**DIRECTION GÉNÉRALE DE L’ÉVALUATION
ENVIRONNEMENTALE ET STRATÉGIQUE**

**Rapport d’analyse environnementale
pour le projet minier Matawinie
sur le territoire de la municipalité de Saint-Michel-des-Saints
par Nouveau Monde Graphite Inc.**

Dossier 3211-16-019

Le 17 novembre 2020

FIGURE 4 SCHÉMA DU CONCEPT DE CO-DISPOSITION DANS LA FOSSE

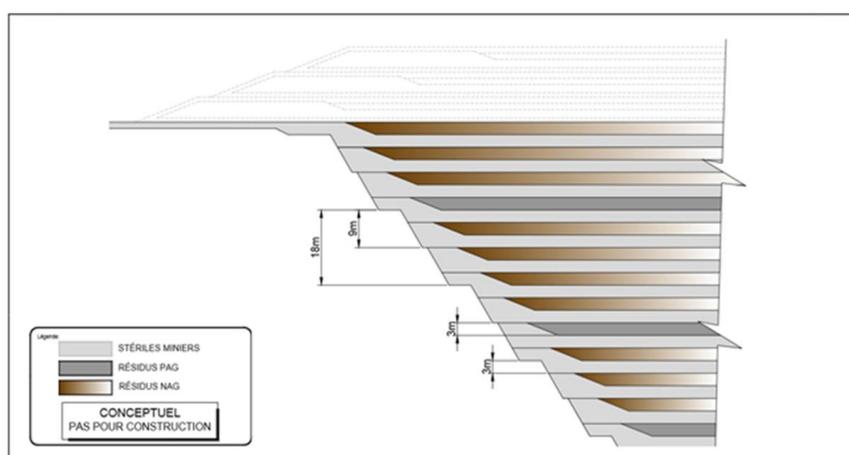
l'eau de surface³¹ aux milieux récepteurs, il s'est engagé à évaluer la possibilité d'ajuster le pH avant ou lors de la déposition des matériaux³² ou à modifier le concept de retour dans la fosse (ex. seulement les stériles miniers ou les résidus miniers NGA pourraient être déposés dans la fosse). Dans tous les cas, il s'est engagé à ne pas retourner les résidus miniers PGA dans la fosse si ces validations démontrent des risques non acceptables de contamination des eaux souterraines.

FIGURE 7 CORRIDOR DU CHEMIN D'ACCÈS AU SITE MINIER SE RACCORDANT À LA ROUTE 131 (TRACÉ B RÉVISÉ)

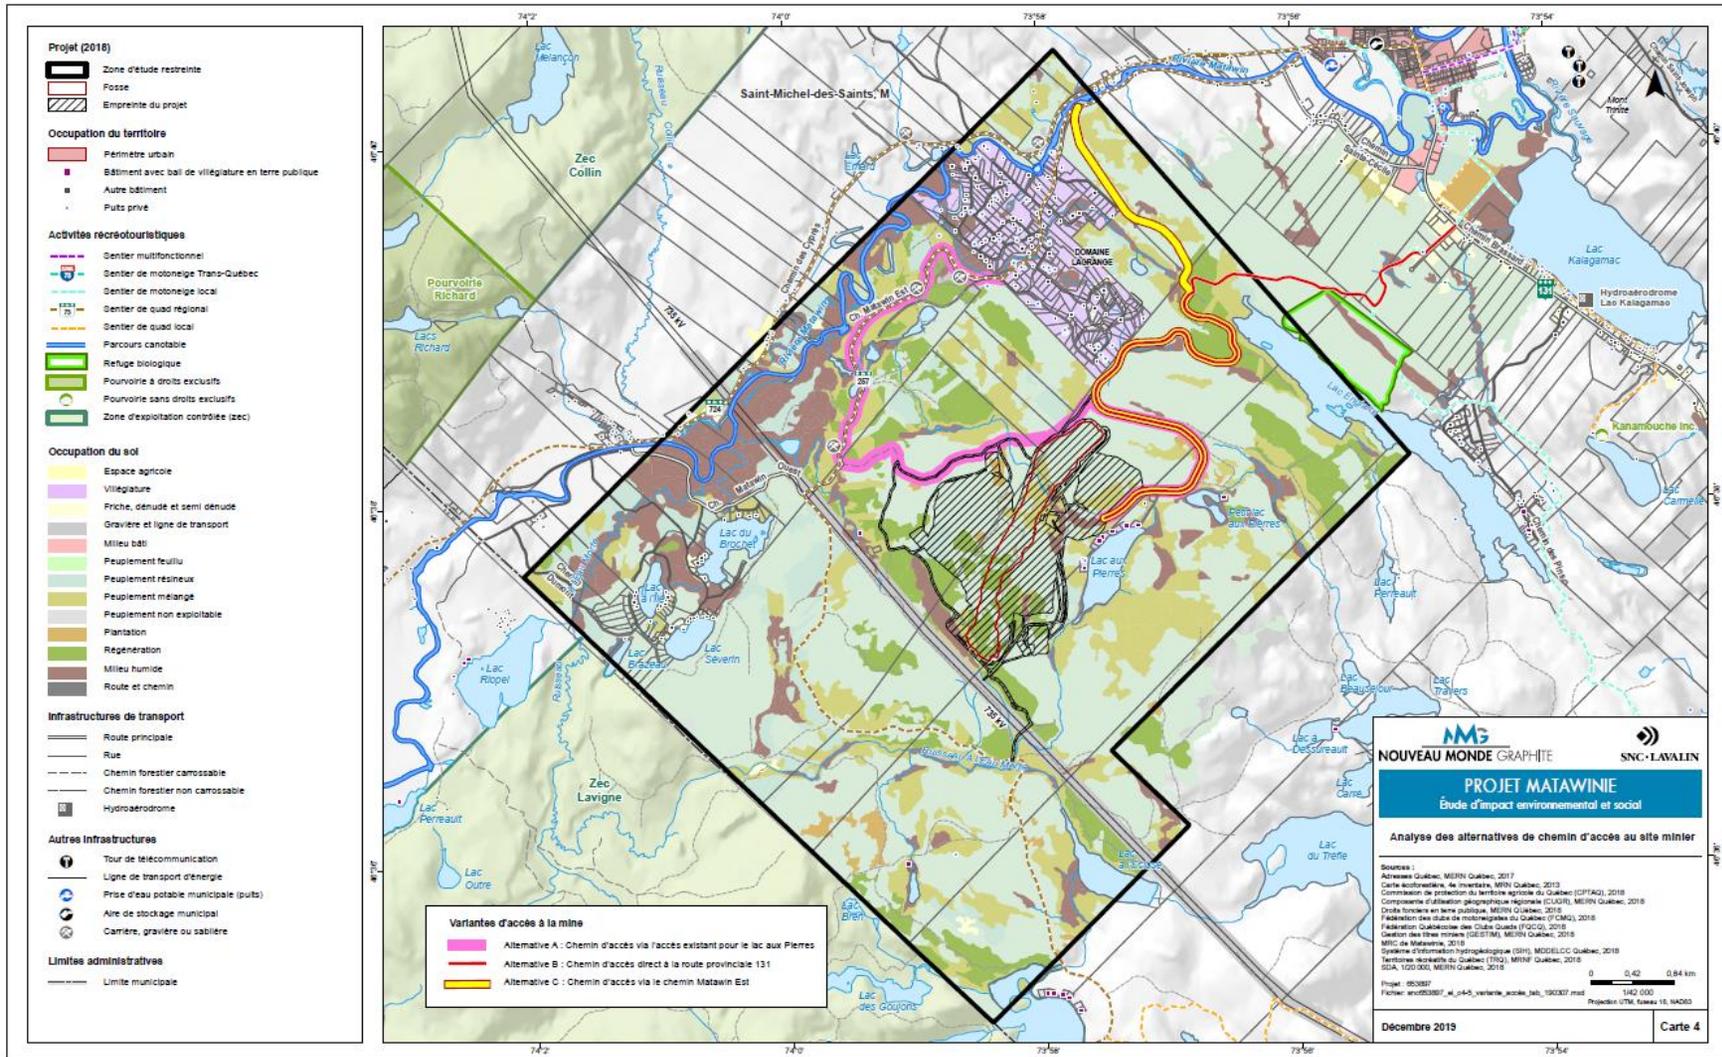
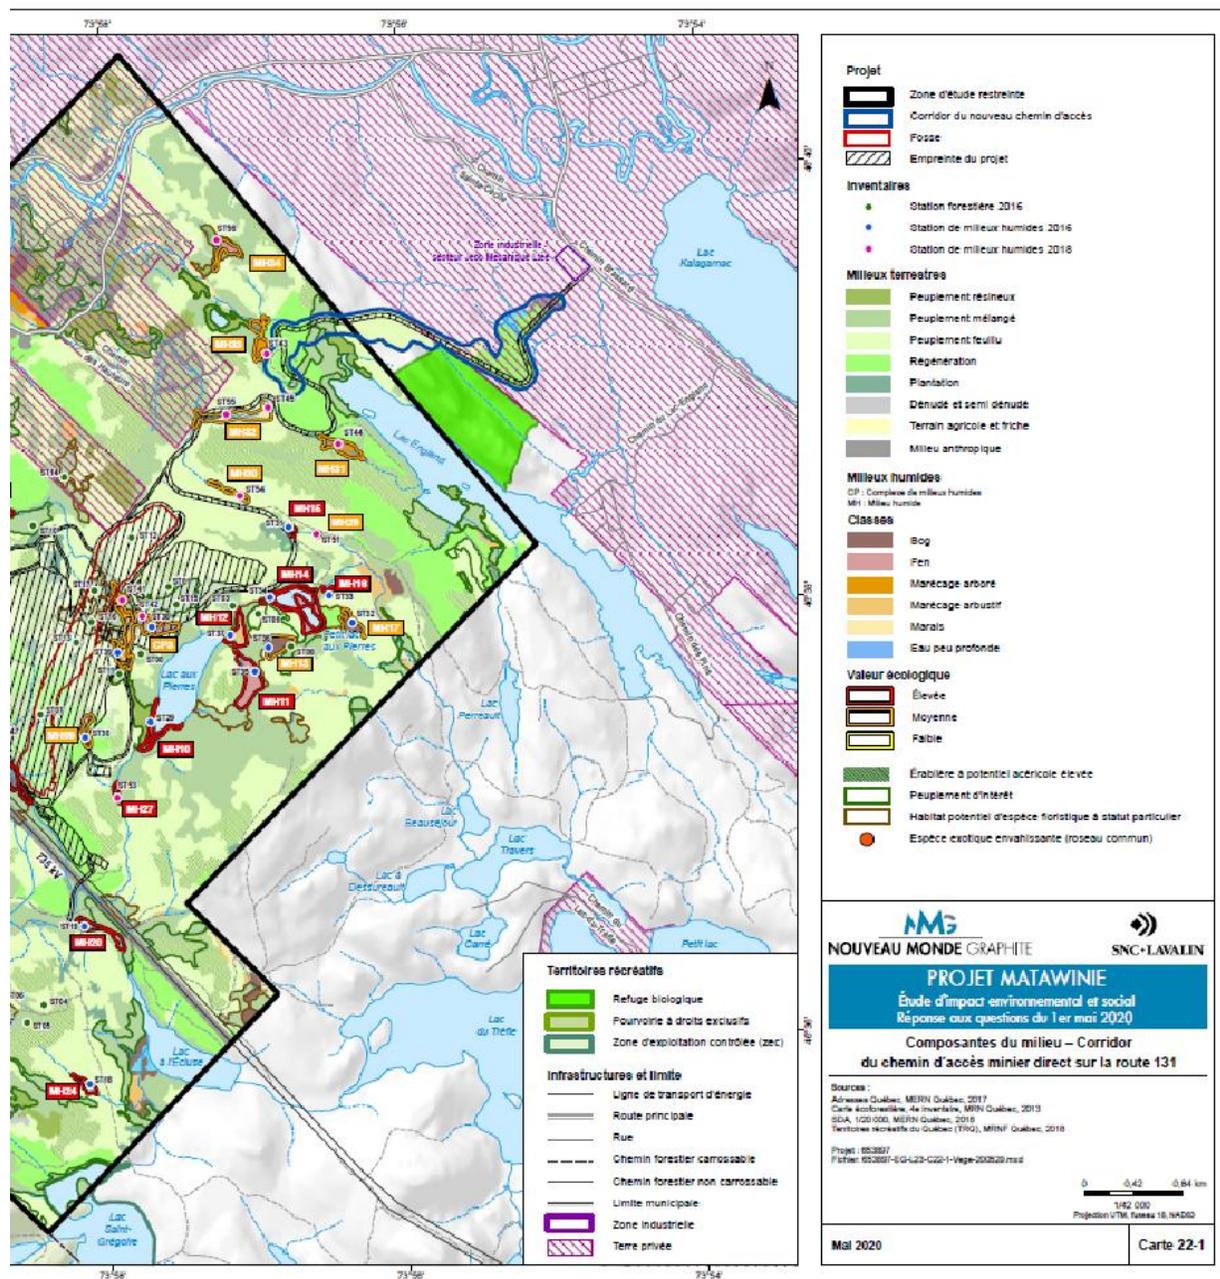
Les tracés « B et C » étaient considérés comme deux choix intéressants selon les résultats de l'analyse comparative présentée dans l'étude d'impact. Le tracé « C » avait alors été retenu, principalement à la demande de la municipalité de Saint-Michel-des-Saints, pour que le chemin d'accès se situe à proximité d'une éventuelle voie de contournement dont elle souhaite la réalisation. Des participants à l'audience publique du BAPE ont émis des préoccupations quant aux éventuelles répercussions sur la santé et la qualité de vie de la circulation routière sur le chemin d'accès. Par ailleurs, au cours de l'analyse environnementale du projet, le ministère de la Santé et des Services sociaux a recommandé d'établir le choix du tracé de façon à réduire les nuisances causées par le passage des camions et des véhicules pour les résidents du Domaine Lagrange et de Saint-Michel-des-Saints. À la demande du MELCC, l'initiateur a réévalué la possibilité de retenir un tracé évitant ces secteurs ou s'en éloignant autant que possible.

L'initiateur a présenté un tracé « B » révisé, en soulignant que la topographie fortement accidentée du secteur constituait une contrainte limitant la possibilité d'élaborer un tracé qui s'éloignerait davantage du Domaine Lagrange. Ce tracé a une longueur approximative de 9,21 km et relie la mine à un secteur industriel situé aux abords de la route 131, situé à un peu moins de 1 km au sud du périmètre d'urbanisation de Saint-Michel-des-Saints, à la hauteur de l'entreprise Jecc Mécanique Ltée. Des évaluations supplémentaires dont des forages géotechniques étaient à finaliser au courant du mois de novembre 2020 afin de confirmer l'emplacement final du tracé, en fonction des contraintes naturelles, ainsi que de la faisabilité technique et économique. Un corridor d'environ 500 mètres à l'intérieur duquel le positionnement du chemin d'accès pourrait être ajusté a été présenté par l'initiateur au cours de l'analyse environnementale du projet (figure 7).

Dans ses réponses aux questions du 1^{er} mai 2020, l'initiateur a mis à jour l'évaluation des impacts pour le tracé « B » révisé et l'a comparé avec le tracé « C ». Les impacts sur les milieux physique et biologique sont similaires pour les deux tracés. Le tracé « B » révisé présente des avantages en ce qui a trait à la qualité de l'air et le climat sonore, puisqu'il y a moins de récepteurs sensibles en bordure de ce tracé que le tracé « C ». De plus, le tracé « B » révisé évite de longer la limite est du Domaine Lagrange vers le chemin Matawin Est, ce qui diminue les répercussions sur la qualité de vie et la santé psychosociale des résidents de ce secteur, autant pendant la période de construction qu'en exploitation. En ce qui concerne l'aménagement et l'utilisation du territoire, ils sont similaires pour les deux tracés, à l'exception de l'ajout de lots privés touchés pour le tracé « B » révisé.

FIGURE 10 LIMITES DU RABATTEMENT SIMULÉ (1 M) AUTOUR DE LA FOSSE AUX ANNÉES 5, 8, 15, 20 ET 26

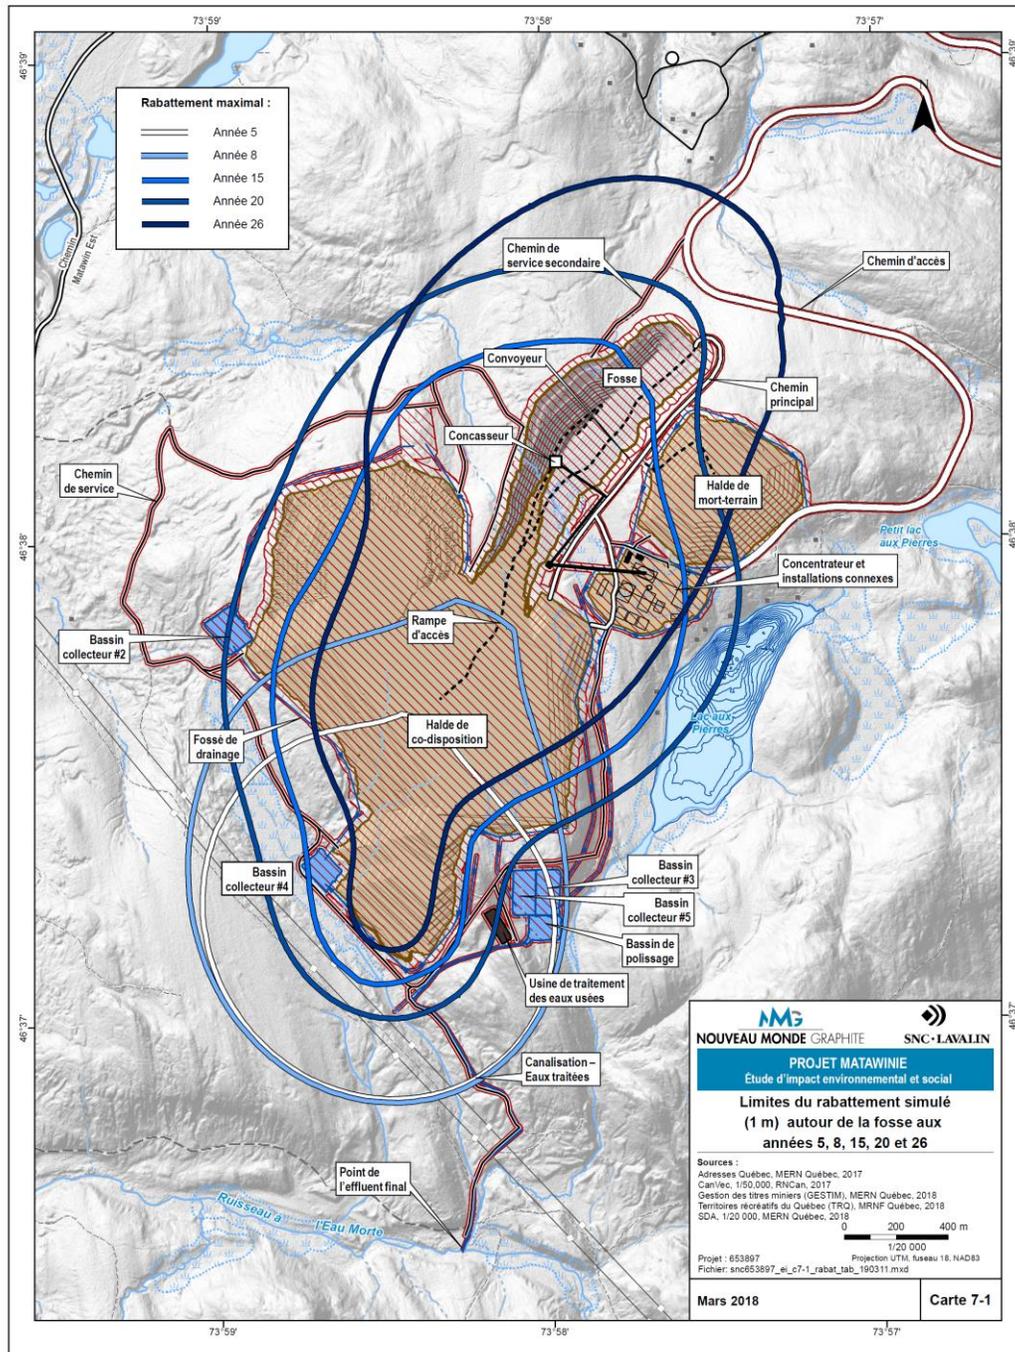
(figure 10). Les impacts des activités de pompage sur les cours d'eau et les plans d'eau été présentés et analysés dans la section 3.3.1.1 du présent rapport. Les effets potentiels du dénoyage pourraient aussi être ressentis au niveau de quatre puits individuels du Domaine Lagrange (diminution du niveau d'eau variant entre 0,73 et 3,22 m) et de trois puits appartenant à l'initiateur situés entre la fosse et le Domaine Lagrange¹⁵.

FIGURE 12 PROPRIÉTÉS ACQUISES PAR L'INITIATEUR

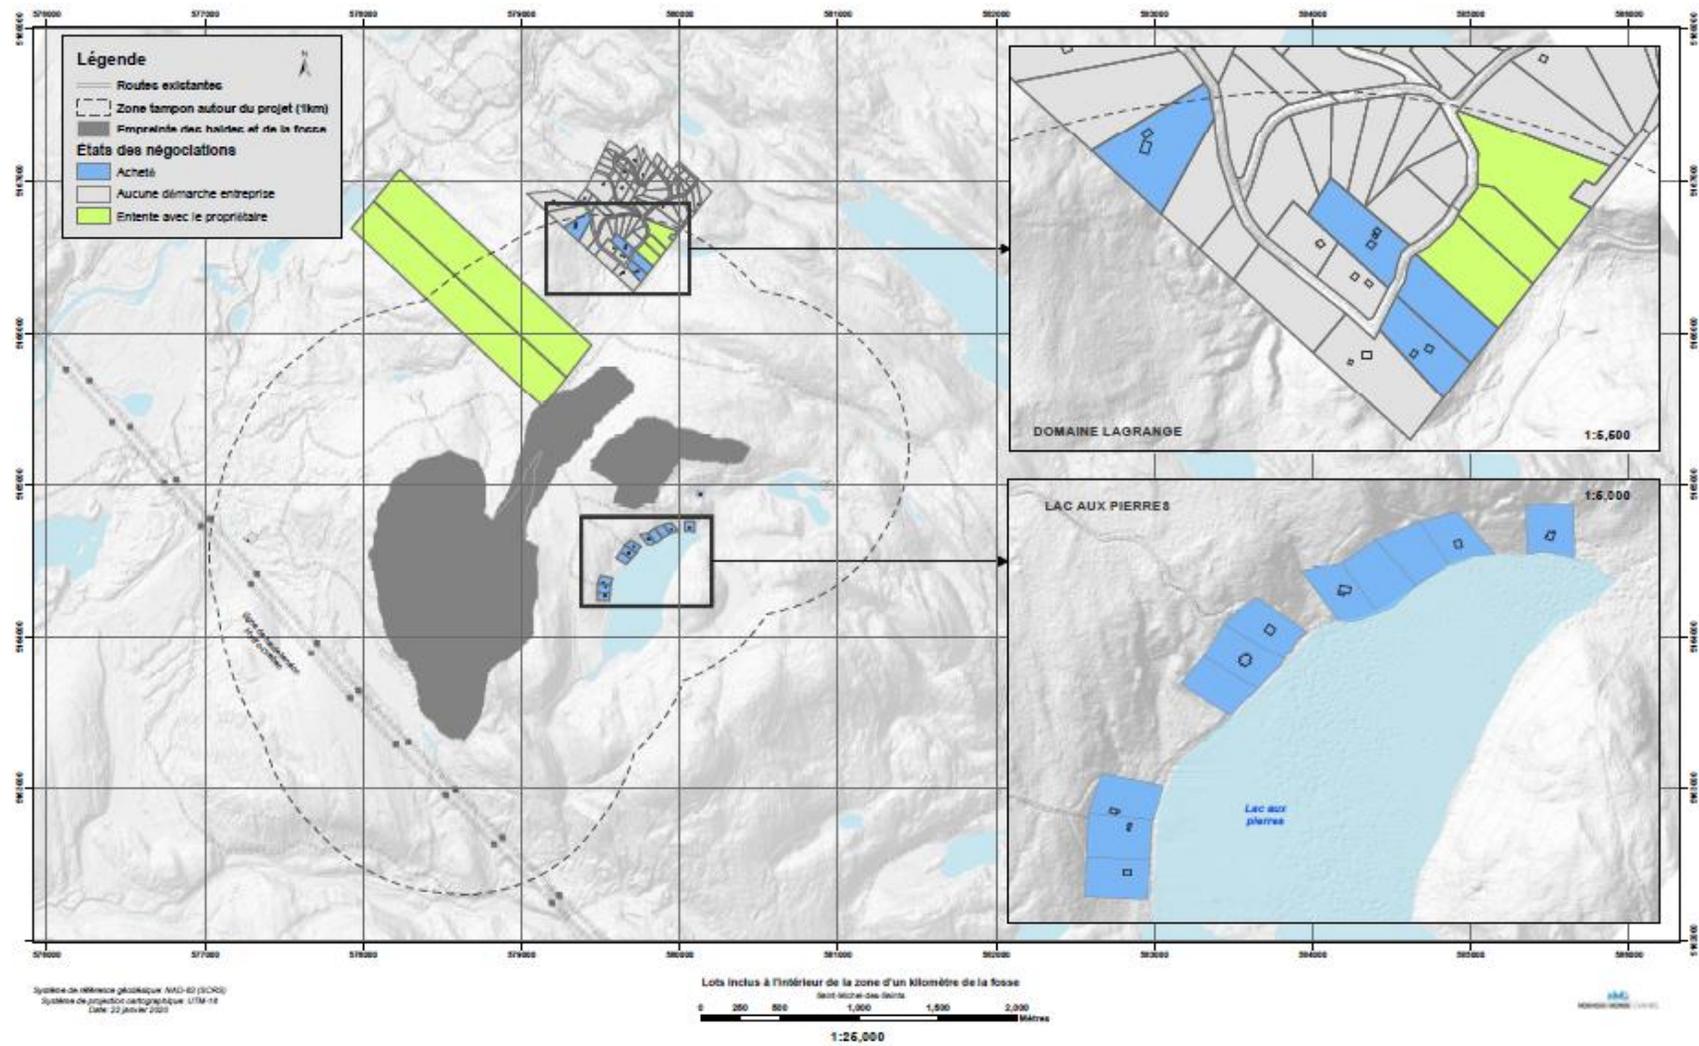
Afin de considérer un commentaire qui lui a été transmis par le MELCC à l'étape de la recevabilité de l'étude d'impact, l'initiateur a agrandi le territoire d'application du rayon de 1 km, en utilisant les limites de l'ensemble des infrastructures du site minier plutôt que les limites de la fosse (figure 12). Les baux de villégiature du petit lac aux Pierres et du ruisseau Innomé ont ainsi été inclus dans le rayon de 1 km. Cet agrandissement du rayon d'acquisition volontaire contribuera à atténuer le sentiment d'injustice ressenti par certains citoyens face au projet. Les ventes de propriétés et les déménagements, qu'ils soient volontaires ou non, peuvent constituer un

L'initiateur indique que les propriétés acquises dans le Domaine Lagrange pourront être mises en valeur, notamment en étant rendues disponibles pour ses employés ou revendues. Par ailleurs, en septembre 2019, moins de 50 % des terrains situés au sud du chemin Matawin étaient développés, incluant ceux qui se trouvent dans le rayon de 1 km. De nouvelles résidences pourraient s'implanter sur certains terrains vacants et celles-ci seraient également proposées aux employés ou pourraient être revendues. Des discussions ont été entreprises avec la municipalité de Saint-Michel-des-Saints à ce sujet. L'initiateur vise ainsi à éviter la perte d'attrait et la dévitalisation du secteur du Domaine Lagrange et à maintenir la valeur des propriétés situées à proximité du rayon de 1 km.

L'équipe d'analyse est d'avis que le programme d'acquisition mis en place par l'initiateur constitue une mesure d'atténuation adéquate pour les propriétaires qui choisiront volontairement de se départir de leurs propriétés. Il permettra par ailleurs d'atténuer la dévalorisation du secteur du Domaine Lagrange comme milieu résidentiel et de villégiature et contribuera ainsi à une meilleure cohabitation de cet usage avec celui de l'exploitation minière.
